**URGENT – Notice corrective de matériel médical  
IntelliVue MX40**

**Augmentation de la consommation de la batterie et absence d'alarme de batterie faible**

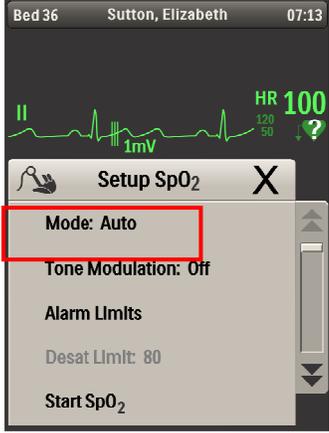
#### Problème 2/Étape 1

Vérifiez que la référence ("REF") est 865350 ou 865351.
